**Avis de la Mission Régionale d'Autorité environnementale
Nouvelle-Aquitaine
sur le projet de centrale photovoltaïque au sol
sur l'ancien site industriel Darbo sur la commune de Linxe (40)**

n°MRAe 2024APNA43

dossier P-2023-15207

Cartographie de synthèse des enjeux relatifs au milieu naturel – extrait étude d'impact page 286

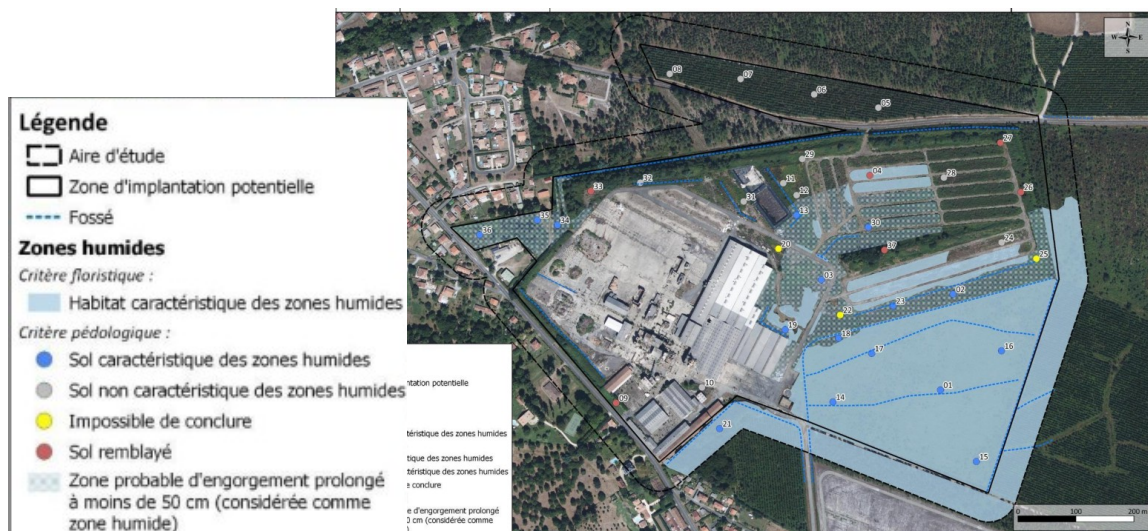
Dans l'analyse de l'état initial du milieu naturel, la MRAe recommande que le dossier soit complété sur plusieurs points :

- les niveaux d'enjeux attribués à certaines espèces protégées sont faibles ;
- l'habitat lande à molinie accueillant l'espèce protégée Fadet des laïches est uniquement localisé dans la partie sud du site alors que selon la cartographie des habitats naturels, des patches de landes à molinie dégradées sont localisés un peu plus au nord, sur la future zone d'implantation des panneaux ;
- l'ensemble de la partie ouest, la plus anthropisée, est qualifiée d'un enjeu fort tandis que la partie est (où s'implantera le parc photovoltaïque) qui accueille des zones humides et des stations de flore protégées notamment, n'est classée qu'en zone d'enjeu modéré .

La MRAe recommande au porteur de projet de justifier la localisation des enjeux faune flore sur la synthèse et leur hiérarchisation, qui n'apparaissent pas être en cohérence avec le statut de protection des espèces contactées sur le site et leurs habitats.
